STAVBA: "Rekonstrukce havarijního stavu přístavby objektu Lidická 50" (ORG 168) ÚSEK: Architektonicko-stavební řešení – Střecha	13																																				
NÁVRH NA OCENĚNÍ ZMĚNY Tesařské konstrukce Latě a kontralatě dle skutečnosti NÁVRH NA OZNÁMENÍ Č.: 13 PŘÍKAZ KE ZMĚNĚ Č.:																																					
KOMU: OI MMB OD: WELLCO Brno s.r.o. DATUM: 30.3.2012 ODESLÁNO: POŠTOU: KURÝR: FAX: OSOBNĚ: 30.3.2012 MAIL																																					
PŘEDMĚT ZMĚNY: Latě a kontralatě dle skutečnosti DOTČENÉ MÍSTO: rohová přístavba dle PD ODKAZ NA VÝKRESY: Projektová dokumentace pro výběr zhotovitele zpracovaná [redacted] ODKAZ NA SOUPIS PRÁCE: viz položkový rozpočet „Změnový list č. 13 – Vícepráce a méněpráce“ ODKAZ NA JINOU ČÁST SMLOUVY:

STAVBA: "Rekonstrukce havarijního stavu přístavby objektu Lidická 50" (ORG 168) ÚSEK: Architektonicko-stavební řešení – Střecha	13
NÁVRH NA OCENĚNÍ ZMĚNY Tesařské konstrukce Latě a kontralatě dle skutečnosti NÁVRH NA OZNÁMENÍ Č.: 13 PŘÍKAZ KE ZMĚNĚ Č.:	
KOMU: OI MMB OD: WELLCO Brno s.r.o. DATUM: 30.5.2022 ODESLÁNO: POŠTOU: KURÝR: FAX: MAIL OSOBNĚ: 30.5.2022	
PŘEDMĚT ZMĚNY: Latě a kontralatě dle skutečnosti DOTČENÉ MÍSTO: rohová příst

• KROČEJONÁ
• PLOŠE

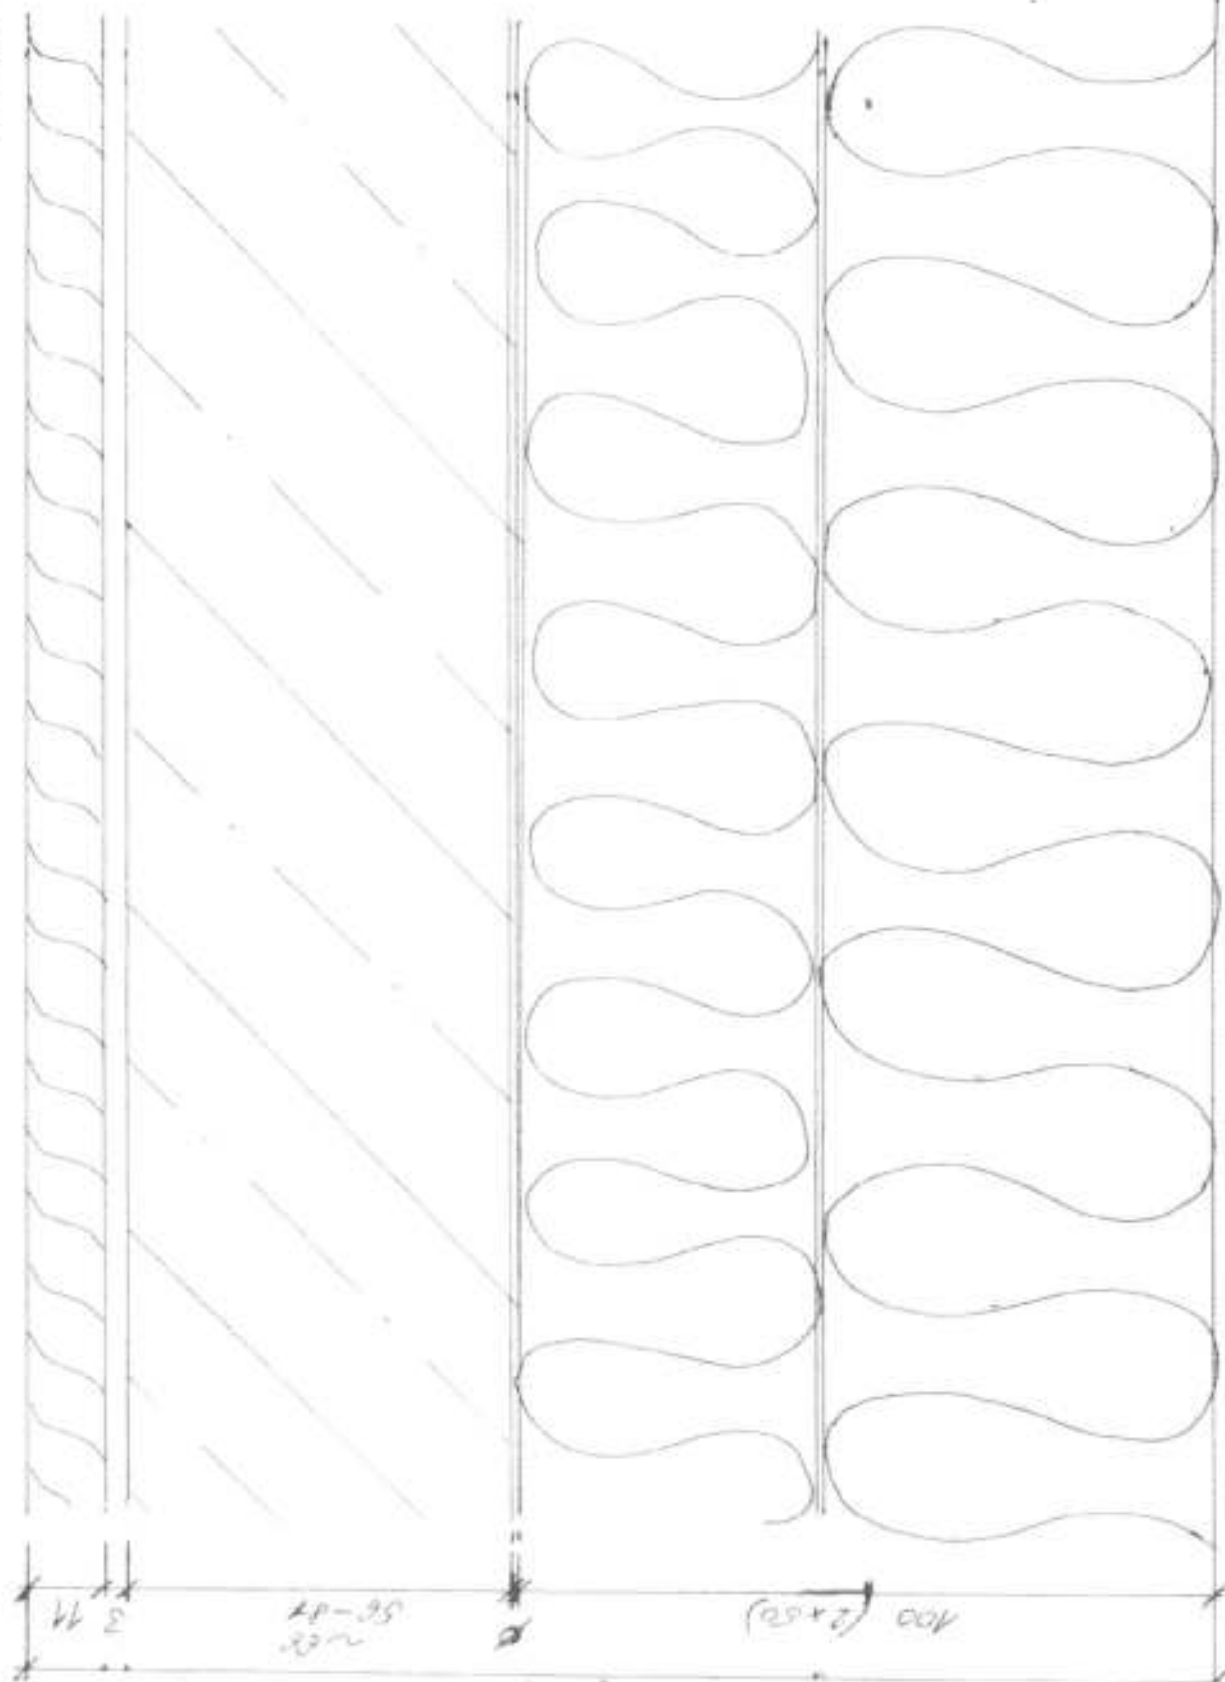
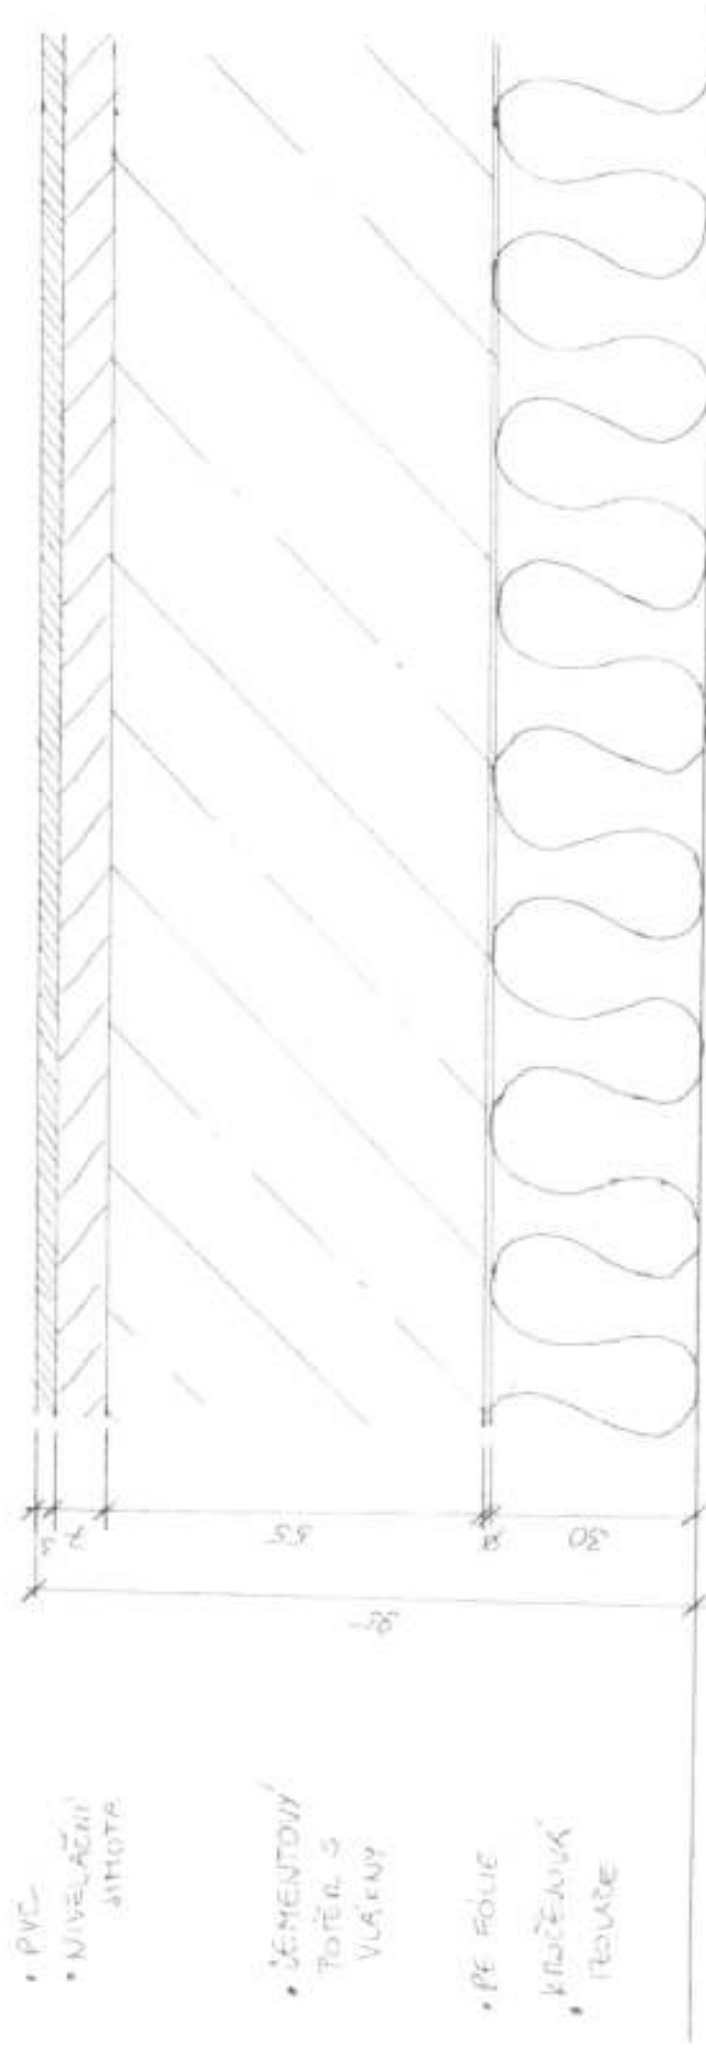
KOMU: OI MMB	OD: WELLCO Brno s.r.o.	DATUM: 20.2.2022											
ODESLÁNO: _____	POŠTOU: _____	KURÝR: _____											
	FAX: _____	OSOBNĚ: 20.2.2022											
	MAIL: _____												
PŘEDMĚT ZMĚNY: Podlahy dle skutečného stavu DOTČENÉ MÍSTO: rohová přístavba, část dvoupodlažní a jednopodlažní přístavby dle PD ODKAZ NA VÝKRESY: Projektová dokumentace pro výběr zhotovitele zpracovaná [redacted] ODKAZ NA SOUPIS PRACÍ: viz položkový rozpočet „Změnový list č. 15 – Vícepráce a méněpráce“ ODKAZ NA JINOU ČÁST SMLOUVY:													
POPIS ZMĚNY: Po odstranění původních skladeb podlah na dvoupodlažní přístavbě a jednopodlažní přístavbě zjištěny nerovnosti podkladních betonů a stropních desek, nutno provést dorovnání podlah tak, aby mohla být provedena nová skladba podlah. Výměra podlah v suterénu upravena (snížena) díky zvětšení tloušťek stěn a podlahy navazující v I.NP na původní skladby upraveny dle skutečných tloušťek původních podlah. Časový dopad oproti původnímu řešení – bez dopadu na termín. POKYN VYDAL: _____ DATUM: 22. 2. 2022 TOTO OZNÁMENÍ NEJDE BEZ POKYNU KE ZMĚNĚ POTVRZUJÍCÍ POKYN K PROVEDENÍ PRACÍ, ALE POUZE JAKO PODKLAD PRO ZPRACOVÁNÍ NÁVRHU OCE PROVÁDĚT PRÁCE, DOKUD NEOBDRŽÍ PŘÍKAZ KE ZMĚNĚ POKRÝVAJÍCÍ [redacted]

pro odvodnění angl.dvorku

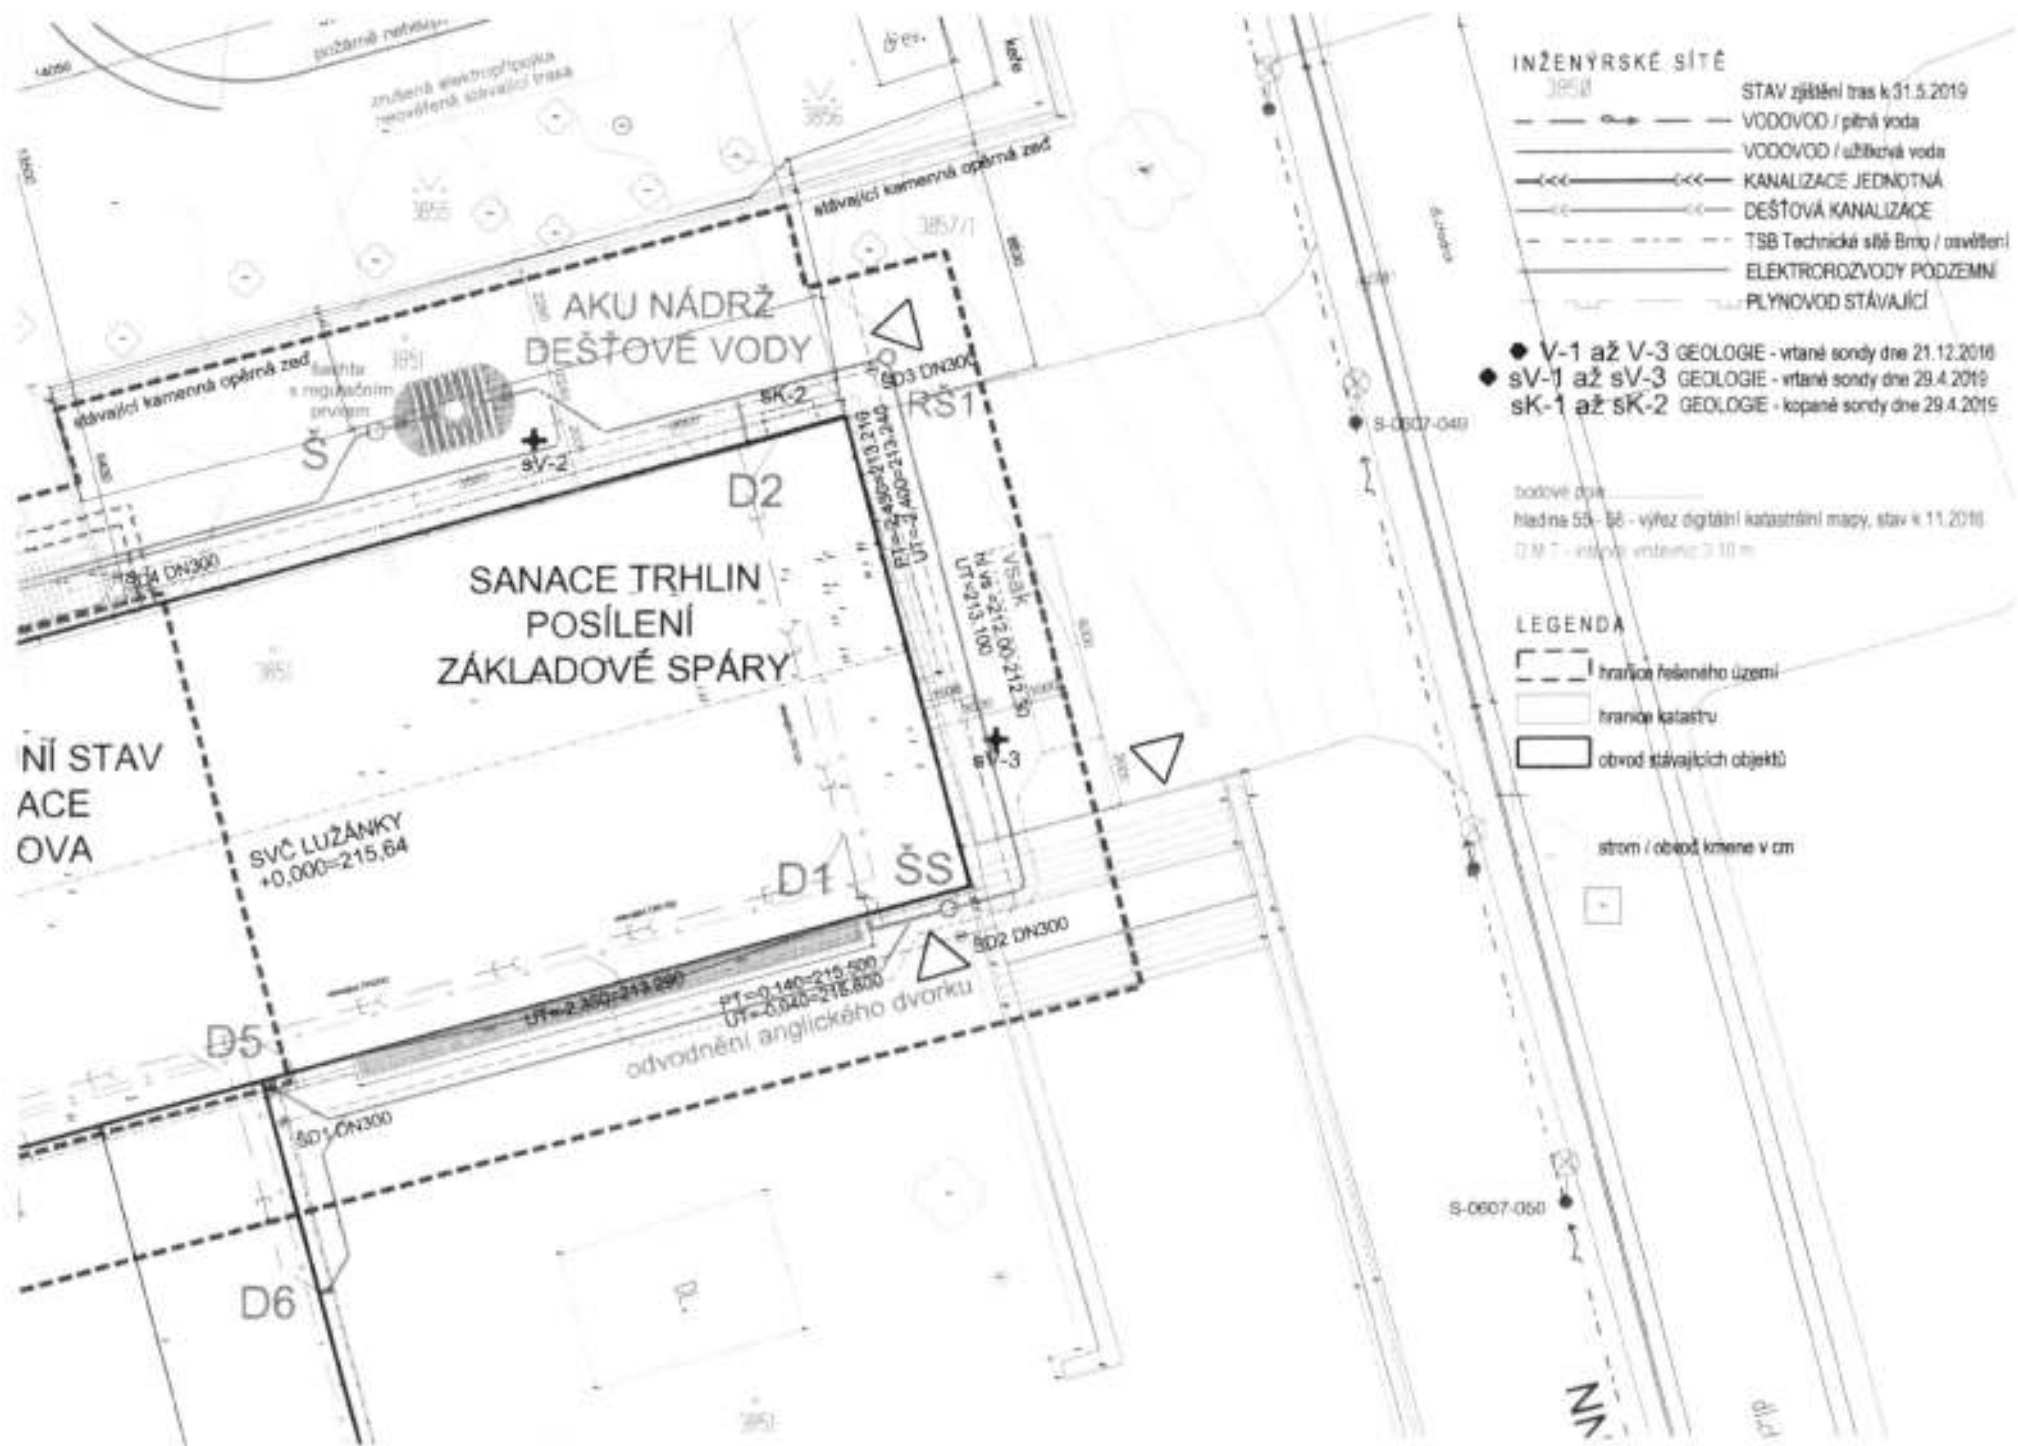
STAVBA: "Rekonstrukce havarijního stavu přístavby objektu Lidická 50" (ORG 168) ÚSEK: ZTI	18
NÁVRH NA OCENĚNÍ ZMĚNY ZTI Vsak od anglického dvorku NÁVRH NA OZNÁMENÍ Č.: 18 PŘÍKAZ KE ZMĚNĚ Č.:	
KOMU: OI MMB OD: WELLCO Brno s.r.o. DATUM: 30.3.2012 ODESLÁNO: POŠTOU: KURÝR: FAX: OSOBNĚ: 30.3.2012 MAIL	
PŘEDMĚT ZMĚNY: Vsak od anglického dvorku DOTČENÉ MÍSTO: terasa jih – anglický dvorek, východ - vsak ODKAZ NA VÝKRESY: Projektová dokumentace pro výběr zhotovitele zpracovaná [redacted] ODKAZ NA SOUPIS PRACÍ: viz položkový rozpočet „Změnový list č. 18 – Rozpočet“ ODKAZ NA JINOU ČÁST SMLOUVY:	
POPIS ZMĚNY: Po provedení bourání stávajícího anglického dvorku a výkopu pro drenáž pod tímto dvorkem bylo zjištěno, že tento dvorek není napojen na dešťovou kanalizaci. S ohledem na hloubku anglického dvorku (dvorek větší hloubky než je uložena dešťová kanalizace) bylo tedy nutno provést napojení nového dvorku do vsakovacího objektu mimo dešťovou kanalizaci. Časový dopad oproti původnímu řešení – prodloužení termínu o 2 dny.
